## **ENQUETE PUBLIQUE UNIQUE**

Conduite du 15 décembre 2023 au 15 janvier 2024 et portant sur les projets de révision n°1 du plan local d'urbanisme (PLU), d'élaboration du zonage d'assainissement et du zonage des eaux pluviales de la commune de Charvieu-Chavagneux (Isère).

## **RAPPORT D'ENQUETE**

Réalisé à Eybens le 15 février 2024 par M. Denis Crabières, commissaire-enquêteur.

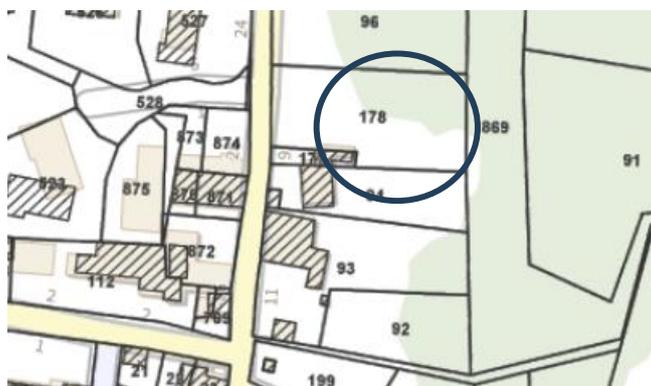
M. et Mme GIMENEZ ont constaté que leur parcelle B178, route de Jameyzieu à Charvieu-Chavagneux est classée en zone N dans le projet de PLU et qu'elle n'est plus constructible. Ils s'opposent à ce projet de classement puisque leur parcelle se trouve dans le prolongement d'une urbanisation existante, qu'il n'y a pas de problème d'accès et que les réseaux sont immédiatement accessibles.

Cette demande de constructibilité n'est pas compatible avec les orientations générales définies dans le PADD, projet d'aménagement et de développement durables du projet de PLU. En effet, le 1<sup>er</sup> axe principal fixe de « *Préserver le cadre de vie du territoire* » et en particulier de « *Préserver les équilibres naturels et paysagers pour garantir la diversité et les fonctionnalités des milieux naturels* » (point 1.1). Il peut être souligné cette orientation du « *c/ Maintenir les coupures vertes du territoire..., notamment :*

**Regard du Commissaire enquêteur : la commune aurait pu davantage étayer la question de la compatibilité avec le SCoT et des objectifs qu'il fixe en termes de réduction de la surface urbanisable. Toutefois, il n'est pas moins vrai qu'en termes de cohérence avec le PADD, le classement en zone N de ce secteur est justifié et que ce choix conforte effectivement le caractère naturel du lit de la Bourbre.**

6 ER n°23

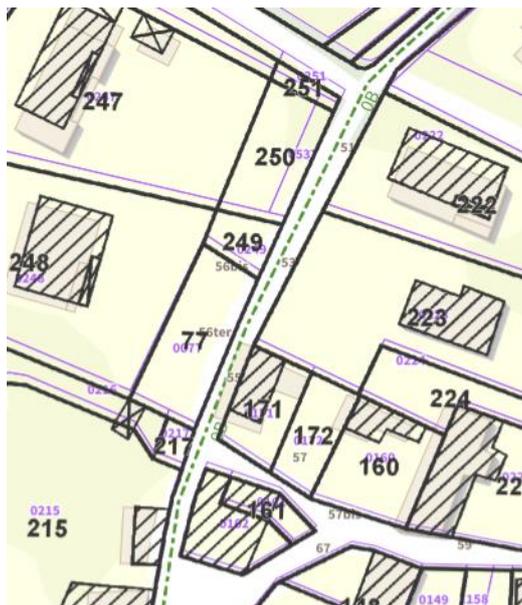
**Regard du commissaire-enquêteur : un passage sur les lieux m'a convaincu de la nécessité de poursuivre la réflexion autour de cet emplacement réservé et du bâtiment concerné.**

**L'engagement de la commune à étudier les conditions du maintien de cet emplacement réservé constitue une réponse satisfaisante.**

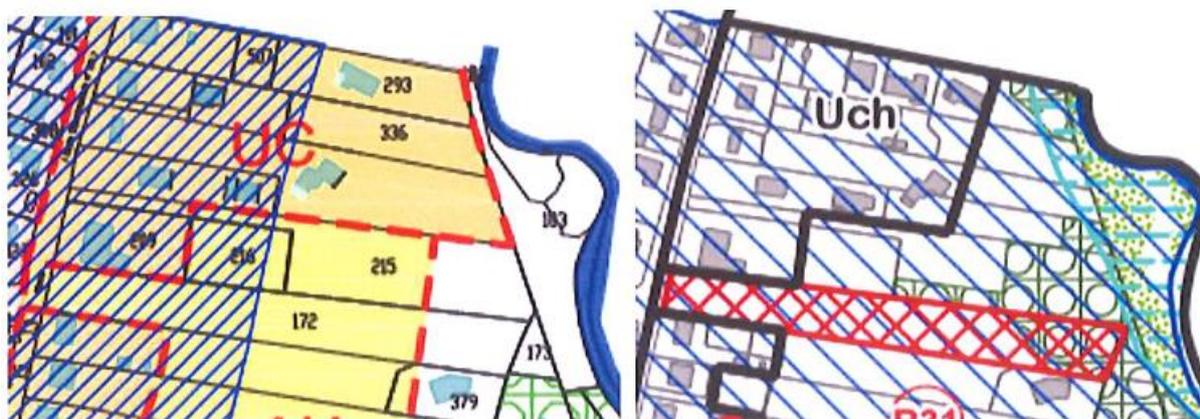
Madame Denise Rayssac et sa fille Nadine Rayssac, sont propriétaires de la parcelle des Coutuses AH216 d'une superficie de 1373 m<sup>2</sup> qui est actuellement classée en zone AUa. Le projet de PLU prévoit un changement d'affectation pour cette parcelle qui serait classée en zone naturelle, non constructible. Cette parcelle, déjà construite, dispose d'un accès à la voie publique et constitue un seul tènement avec la parcelle 209.

Considérant que de nombreuses maisons sont construites plus près de la Bourbre, qu'aucune inondation n'a jamais été observée depuis la construction de la maison familiale et que, dans le cadre de la densification désormais demandée aux communes, la constructibilité de cette parcelle constituerait un apport positif, Mme RAYSSAC demande que le futur PLU conserve les parcelles 216 et 209 en zone constructible.

**Regard du commissaire enquêteur :** si les références au PADD, au SCoT et à différents textes législatifs sont recevables, les marges inhérentes à l'application des principes définis dans ces documents, pourraient, comme c'est généralement le cas, être débattues. Toutefois, même en imaginant qu'une modification de zonage visant à intégrer cette parcelle en zone Uch soit réalisable, le projet de classement de ce secteur en Uch équivaut à le rendre inconstructible. En effet, l'article U 1 – Interdiction de certains usages et affectation des sols, construction et activités, dispose, en son alinéa 9, (page 82 du projet de règlement), que sont interdits « *En secteur Uch, la construction, et l'aménagement de nouveaux logements, y compris par division, ainsi que le changement de destination visant la création d'un nouveau logement.* ». L'article U 2 – Limitation de certains usages et affectations des sols, constructions et activités (page 83 du projet de règlement) précise, quant à lui, dans son alinéa 4 qu'en zone Uch, seuls sont possibles, pour les habitations existantes :

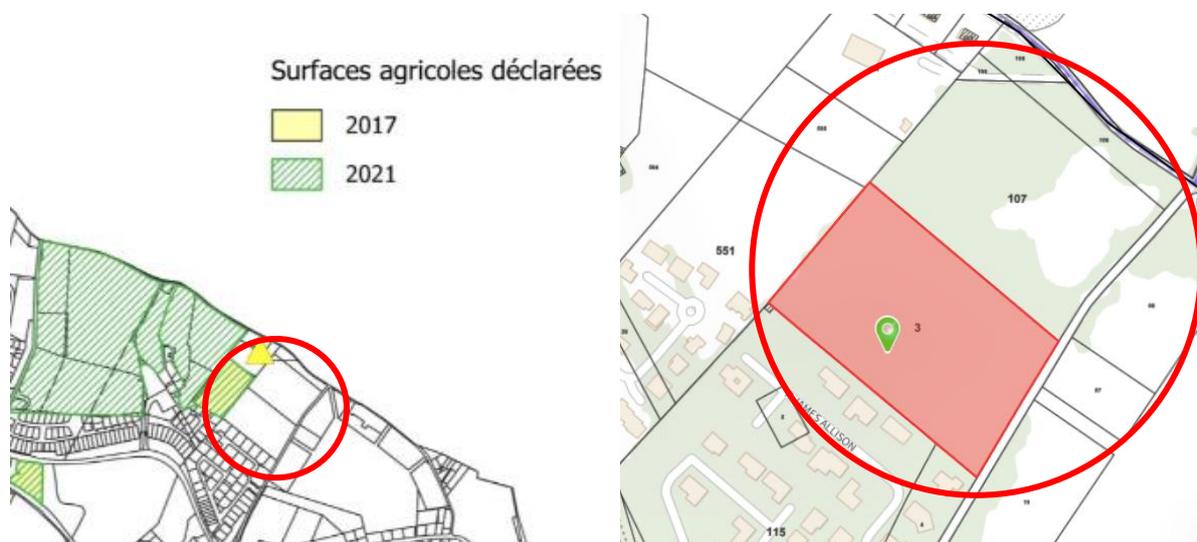
M. MAIDONIS demande que la mention « *Gestion stricte de l'existant* » soit retirée sur toute son exploitation et la classification A soit maintenue sur les parcelles AC3, AC106, AC107.

Le zonage An du projet de Règlement du PLU révisé affirme la destination agricole des parcelles liées à leur usage. Cette évolution a bien été prise en compte en phase études puisqu'un classement en zone N avait été initialement proposé en cohérence avec les recensements agricoles illustrés par le registre parcellaire graphique (RPG) de 2007, 2017 et encore 2021 et présentés en page 41 du rapport de présentation. Cet usage agricole à maintenir apparaît également au PADD (carte de l'orientation n° 3).

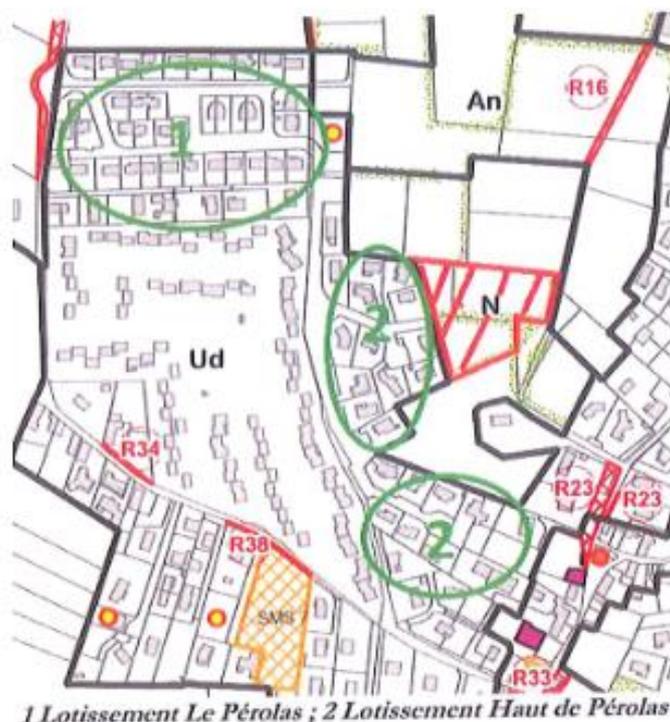
- un recensement des événements historiques effectué en dépouillant les archives et en interrogeant des personnes locales ;
- une analyse de la dynamique des cours d'eau et du fonctionnement des crues à partir des observations effectuées sur le terrain ;
- et concernant les mouvements de terrain, l'interprétation des indices visuels d'instabilité.

L'inondation de pied de versant « I » affectant la parcelle AB440 est ainsi définie : Submersion par accumulation et stagnation d'eau sans apport de matériaux solides dans une dépression de terrain ou à l'amont d'un obstacle, sans communication avec le réseau hydrographique. L'eau provient d'un ruissellement sur versant ou d'une remontée de nappe.

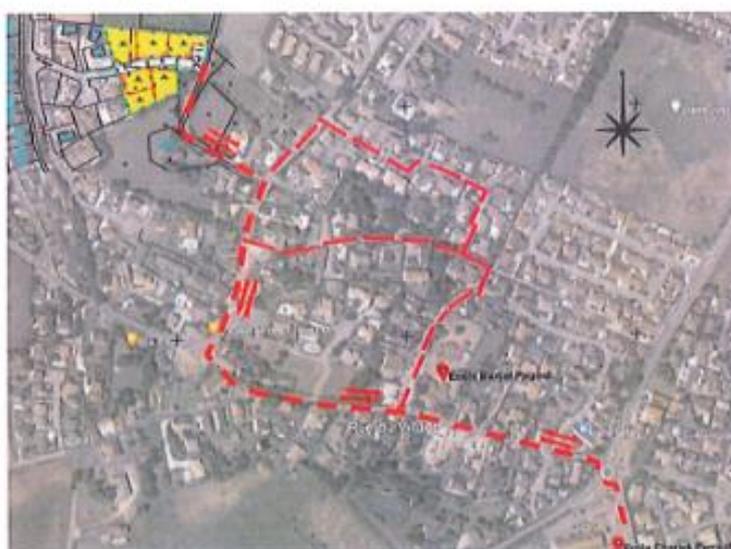
La société SAFIR explique que ce maintien est possible puisque le secteur est équipé en voirie et réseaux, que le tènement s'inscrit dans le prolongement immédiat du lotissement « Le Haut de Pérolas », que les travaux de viabilisation seraient réduits compte tenu de la proximité des réseaux.

La société SAFIR ajoute que le maintien du tènement en zone constructible permettrait l'amélioration du maillage des itinéraires modes doux en rendant possible la liaison piétonne, par l'est, du secteur vers le groupe scolaire de maternelle et les écoles M. PAGNOL et C. PERRAULT. Cette liaison contribuerait à réduire les risques pour les piétons et, également, l'usage de la voiture.

**Regard du commissaire-enquêteur : la réponse de la commune est recevable tant en ce qui concerne la problématique de la révision liée au délai de 9 ans (aujourd'hui 6 ans) que de la compatibilité avec les objectifs du PADD et, plus largement, du SCoT Boucle du Rhône en Dauphiné et des dispositions législatives encadrant les documents d'urbanisme.**

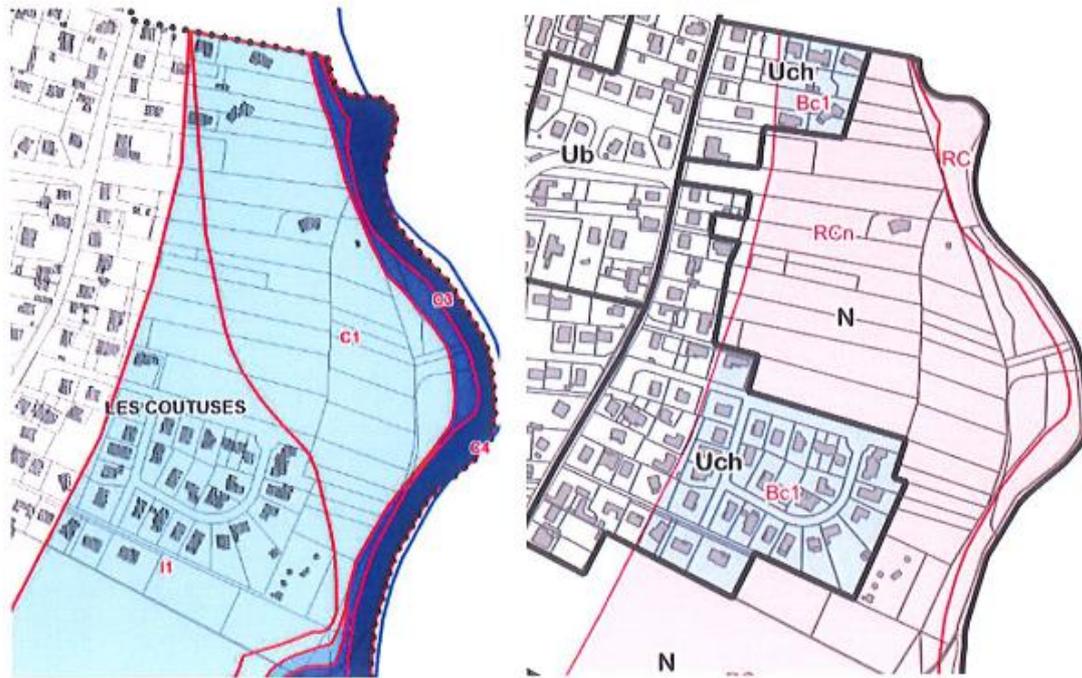
- D'un zonage « périmètre de protection éloigné » du captage des Coutuses ;
- D'un zonage règlement d'urbanisme Uch « Secteur pavillonnaire, gestion de l'habitat existant », qui en fait une zone constructible mais dont la définition telle qu'on la trouve dans le projet de règlement, section I, article U1, alinéa 9, page 89, laisse entendre que la construction de nouveaux logements est interdite.
- D'un zonage « risque d'inondation » divisé en 3 catégories :
  - Risque fort RCn et RC (en rouge) interdisant toute constructibilité,
  - Risque faible Bc1 (en bleu) autorisant la construction, sous conditions.

Ci-dessus le zonage AUa et espace boisé classé du PLU en vigueur et le zonage N, espace boisé classé, éléments naturels remarquables du paysage et périmètre de protection éloignée tel qu'ils figurent dans le projet mis à l'enquête.

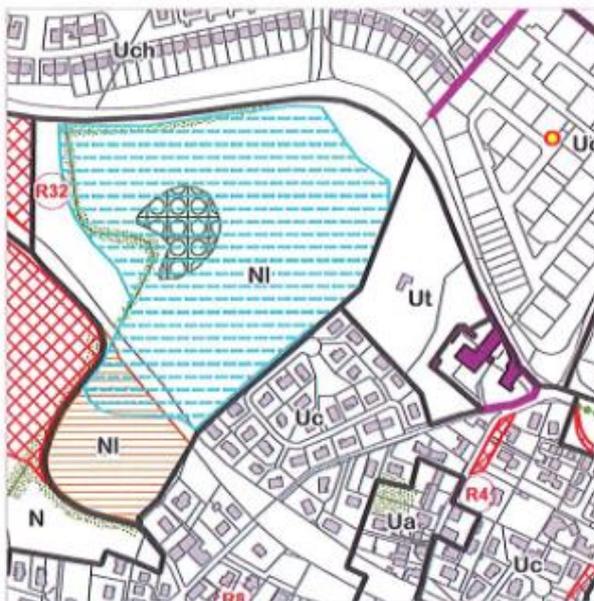
**Regard du commissaire-enquêteur : la commune fait une réponse détaillée et satisfaisante à cette réserve. L'apport des deux documents que sont l'étude d'implantation d'un gymnase à Charvieu (annexe 6.10.) et le rapport d'étude « Complexe sportif du Piarday- Etude d'impact circulatoires » (annexe 6.11.) permettent de mieux contextualiser le projet. Ce faisant, elle met efficacement en lumière les motifs ayant conduit à envisager la réalisation de ce projet, les contraintes des différents lieux d'implantation envisageables et les précautions à prendre. La synthèse avantages/inconvénients présentée au terme de cette réponse permet de mieux appréhender la logique du choix effectué. La nécessité d'assurer la bonne coexistence des piétons, cyclistes et automobilistes, de garantir la sécurité des enfants des trois écoles situées à proximité et d'offrir de bonnes conditions d'accès à l'équipement est bien prise en compte. Le choix de réduire de 30% l'emprise du projet légitime encore davantage la faisabilité du projet au regard des objectifs du SCoT.**

Le secteur concerné par l'OAP n°1 Rue de la Chaîne fera l'objet d'une servitude réglementaire conditionnant son ouverture à l'urbanisation à l'engagement effectif de la réalisation des travaux d'assainissement rue des allobroges.
